ANÁLISIS DE AMENAZAS Y RIESGOS DEL PROYECTO EL QUIMBO EN RELACIÓN CON LA PLANIFICACIÓN TERRITORIAL DE SUS ÁREAS DE INFLUENCIA

Bogotá D.C, noviembre de 2016

La Corporación TERRAE fue contratada por la Gobernación del Huila para apoyar procesos de planificación territorial en el área de influencia del Quimbo. Dada la centralidad del proyecto en aspectos de amenaza y riesgo para una amplia área del Departamento del Huila, se hace necesario un análisis profundo desde la perspectiva geoambiental de los documentos técnicos remitidos por EMGESA S.A., así como una revisión de la información geológica, geomorfológica, hidrogeológica y geotécnica existente para la zona y aspectos de amenaza y riesgo relacionados con la construcción y funcionamiento de represas en zonas sísmicamente activas.

FIGURA 3. COLUMNA ESTRATIGRÁFICA REGIONAL A ESCALA 1:75.000. FUENTE: EMGESA - INGETEC, (2008).

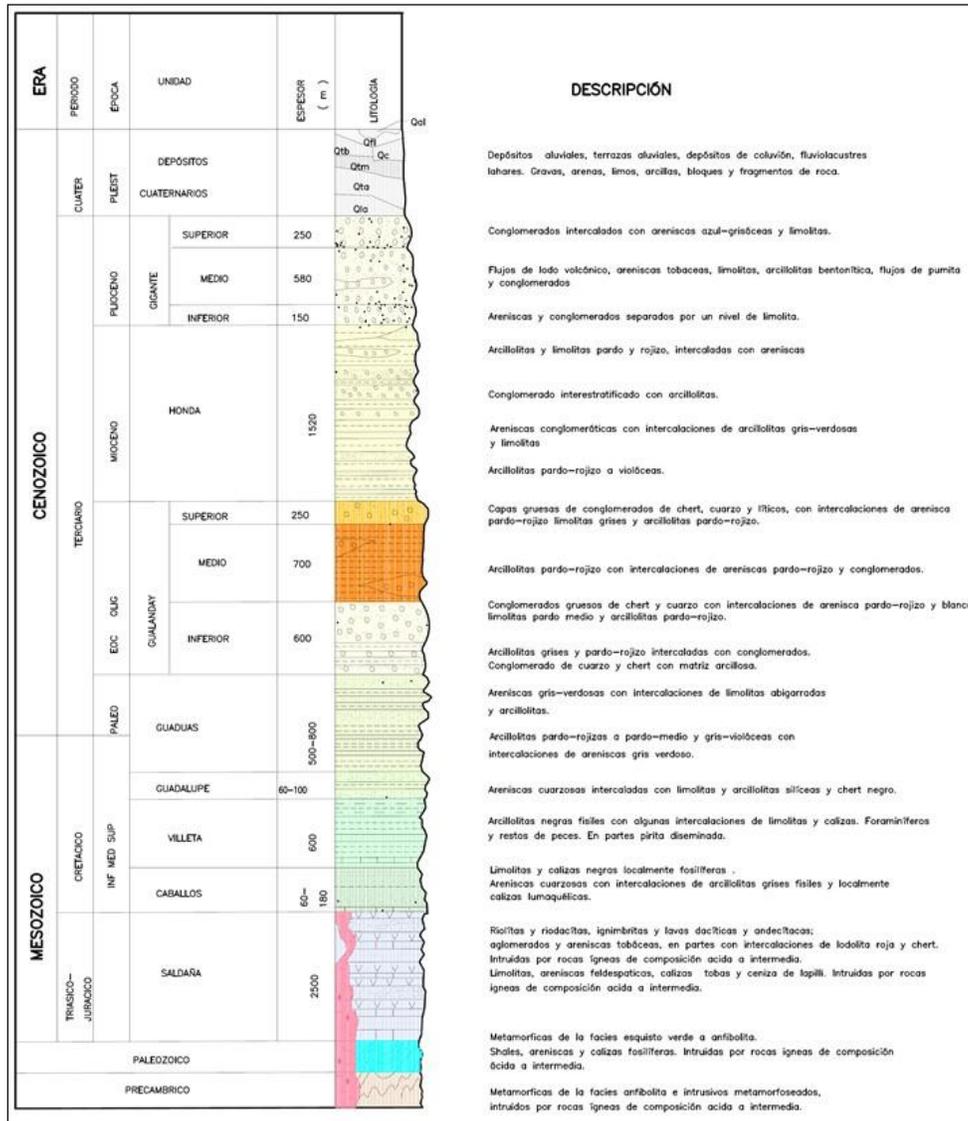
Cabe resaltar, que en la información suministrada por la ANLA no se encontró la información correspondiente a los cortes geológicos que normalmente acompañan al mapa y permiten entender como es la disposición de las unidades a profundidad, aun cuando en el Plano PL-EIAQ-15 se presenta la ubicación de dos secciones geológicas.

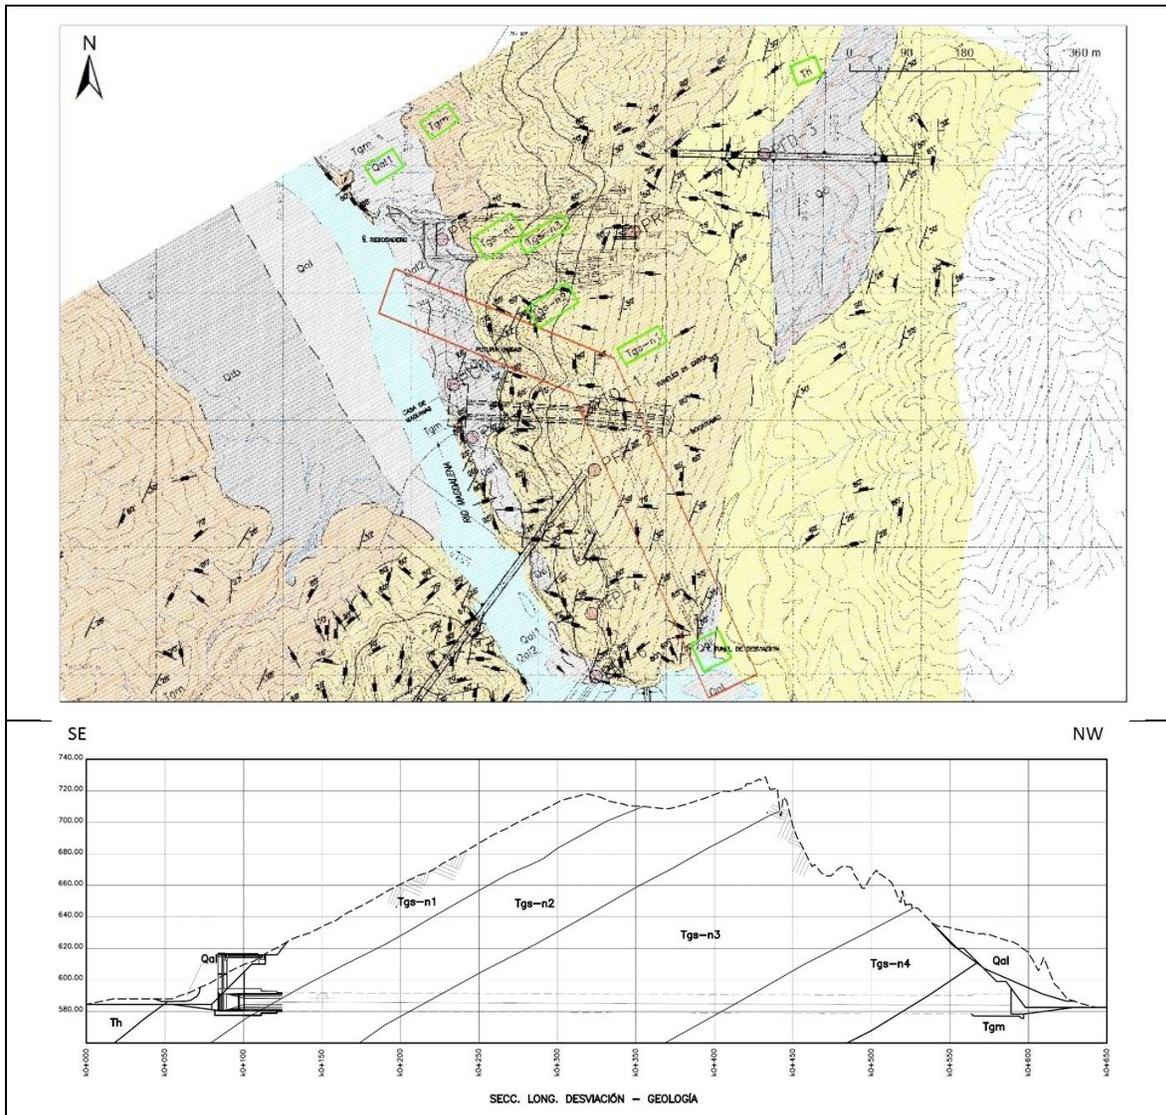
En la información revisada no se encontró la cantidad y la ubicación de los datos estructurales (estratificación, fracturamiento, diaclasas, planos de fallas, entre otros) tomados en la fase de campo que se afirma fue hecha (Cuadro 1.5-1¹⁷ del E.I.A.)

No existe un solo dato de medición de planos de falla reportado en los estudios, lo cual desconoce metodología sugeridas para evaluar la importancia de las fallas geológicas en aspectos de diseño de las presas (ICold¹⁸, 1998; Allen & Cluff¹⁹, 2000; Mahdavian²⁰, 2008; Wieland²¹ et al, 2008)

FIGURA 10. ÁREAS DE FUENTES DE MATERIAL (POLÍGONOS NARANJA), ÁREA INTERVENIDA POR FUERA DE ÁREAS AUTORIZADAS (POLÍGONO MORADO) Y TÍTULO MINERO K10-08302X (POLÍGONO ROJO) SOBRE IMAGEN SATELITAL DE GOOGLE EARTH DE FEBRERO DE 2014. FUENTE: ELABORACIÓN PROPIA.

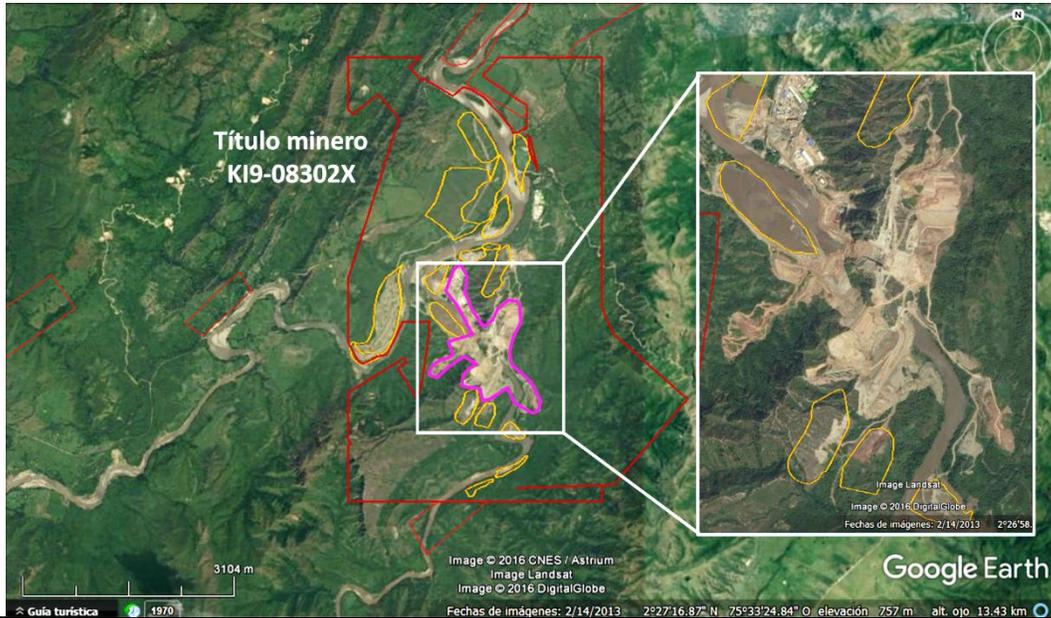
(roca) dada su localización sobre las laderas y algunas estructuras que se identifican difusamente en la imagen satelital (taludes y bermas). Lo anterior implicaría un incumplimiento por parte de la empresa en relación a los permisos otorgados por ANLA.

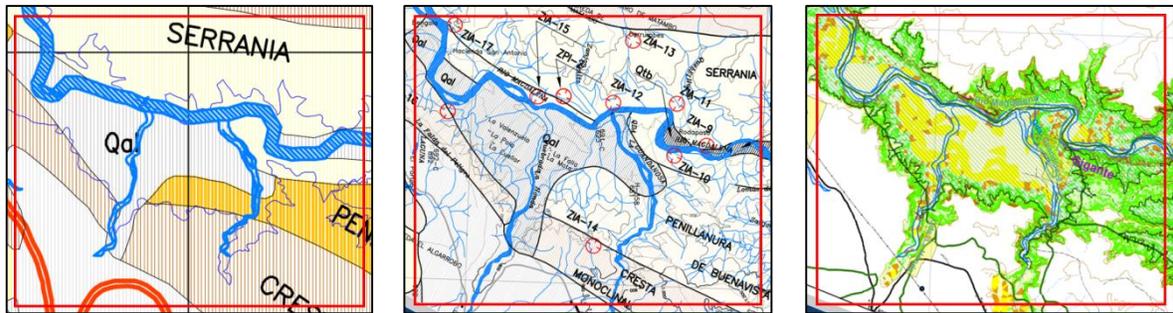
Finalmente, como se mencionó anteriormente para generar un mapa geomorfológico, se debe usar el mapa de pendientes como insumo. Al comparar el mapa de pendientes con el mapa geomorfológico de los anexos PL-EIAQ-23-A1 y PL-EIAQ-23-A2, se puede ver claramente que los cambios de pendientes, que marcarían límites de unidades no coinciden con los límites trazados en el mapa geomorfológico, lo que indica que metodológicamente el mapa presentado tiene graves errores conceptuales.

FIGURA 12. ZONA INESTABLE ACTIVA 3 UBICADA EN IMAGEN DE GOOGLE EARTH 2016. A LA IZQUIERDA ÁREA REPORTADA POR EL EIA, A LA DERECHA ÁREA REAL AFECTADA. FUENTE: ELABORACIÓN PROPIA.

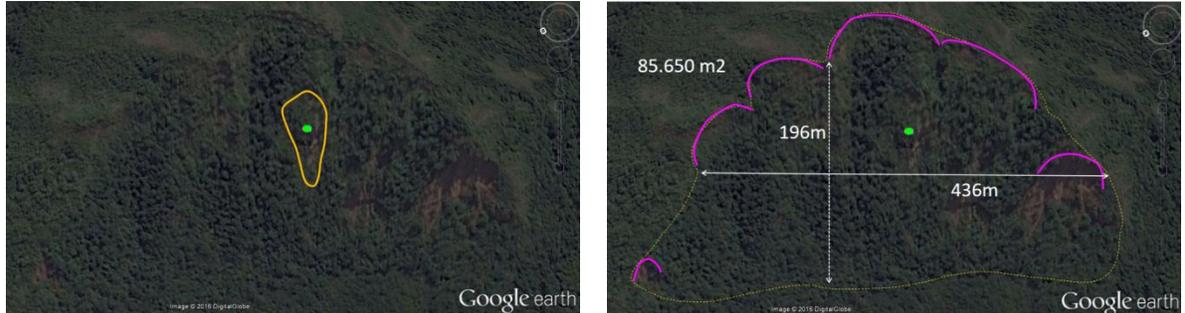
representa la corona de un proceso (antiguo y reciente) y el área afectada total es cerca a los 85.650 m².

FIGURA 13. A LA IZQUIERDA, INVENTARIO DE ZONAS INESTABLES PRESENTADO POR EMGESA-INGETEC (2008) EN EL EIA. A LA DERECHA EL GENERADO PARA ESTE ESTUDIO. FUENTE: ELABORACIÓN PROPIA.

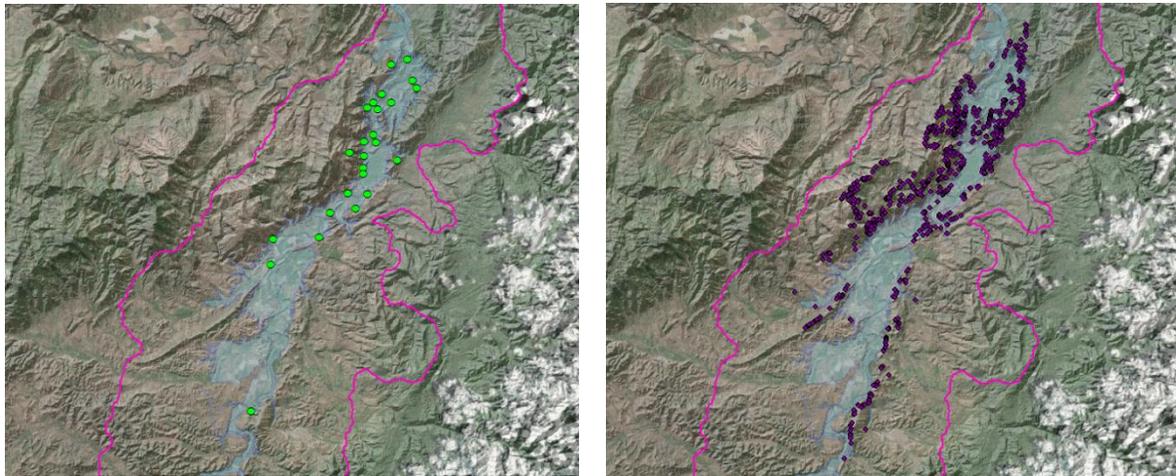
Lo anterior es de mucha importancia para la zona de estudio, pues estamos en un país tropical en el que la vegetación crece muy rápido y es una zona sísmicamente activa. Y son justamente las lluvias y los sismos los principales detonantes de procesos.

De igual forma al concluir que la mayoría de los 25 procesos quedan debajo del agua luego del llenado del embalse, no plantean ni ejecutan un monitoreo de dichos procesos,
